TEAC	技术联络书	NO: DTS-4374	
		有关文件:	机 种: DA-X4-2
		发行日: 2019-07-23

标题:关于DA-X4-2的POWER AMP板上的C0103732的插件倾斜方向注意点

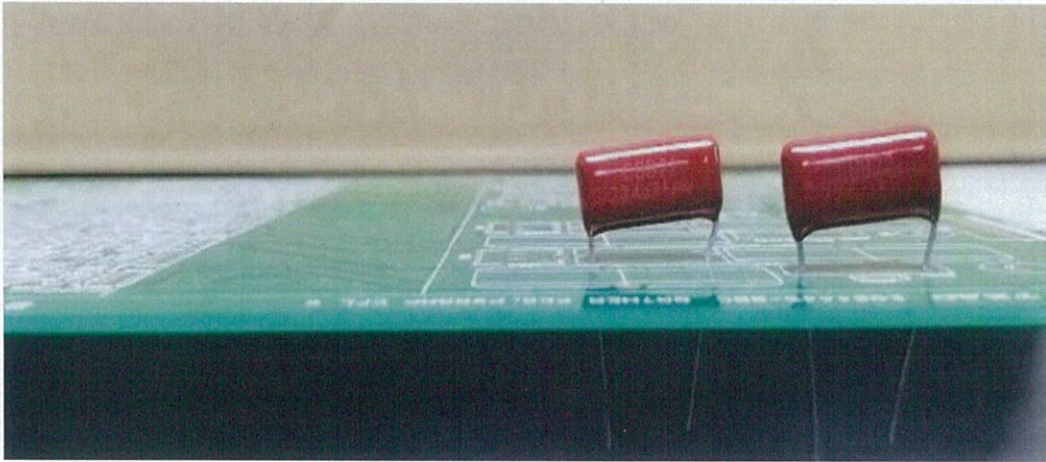
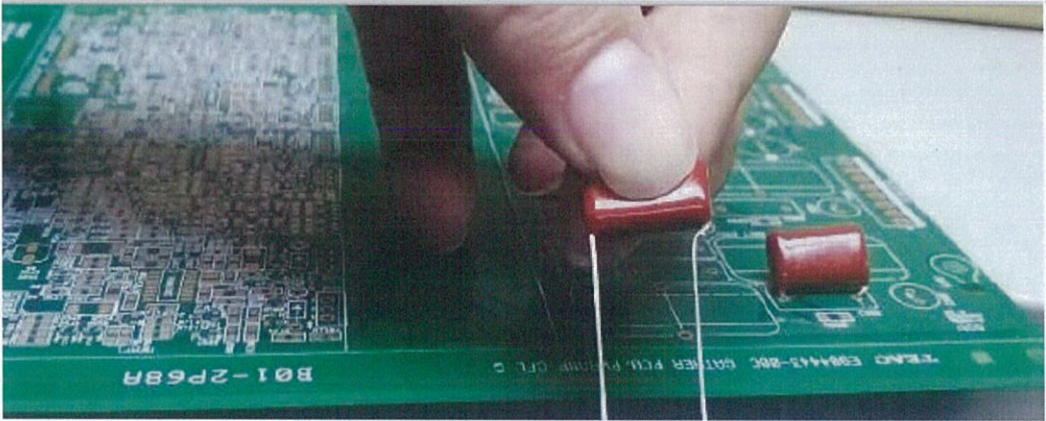
1. 症状(现状): 关于DA-X4-2的POWER AMP板上的C0103732的插件倾斜方向应该与其旁边的白色水泥电阻方向相反。
2. 原因:TAITSU FILM电容C0095540停产变更为新品JGC制FILM电容C0103732. 而新品脚距15mm, 尺寸有点宽。(相关设变EA5927)
3. 对策(暂定):
- 1: 红色圈内部分的8个电容不要接触到白色水泥电阻的表面, 插件时电容倾斜方向应该与其旁边的白色水泥电阻方向相反。

配布部门	2: 变更后的棕色电容参考如下图.
董事长 总经理 开发部 制造部 制一课 制二课 技术课 品管部	 
采购课 部管课 受检课 业务课	
日本开发 台湾开发	<p>4. 对策(永久): 同上。</p> <p>5. 实施LOT/数量: 发行日开始下LOT第一台开始实施, 详细LOT生管安排。</p> <p>6. 负责处理单位: 制造二课。</p> <p>7. 指导说明单位: 技术部\制技部。</p> <p>8. 材料提供单位: 无。</p> <p>9. 在库数(DTA/厂商): 无</p> <p>10: 旧品处理: 无</p> <p>制技SOP中注明一下在使用新电容因Pitch 偏大, 电容会一边倒, 倒的方向靠向电感侧。</p>
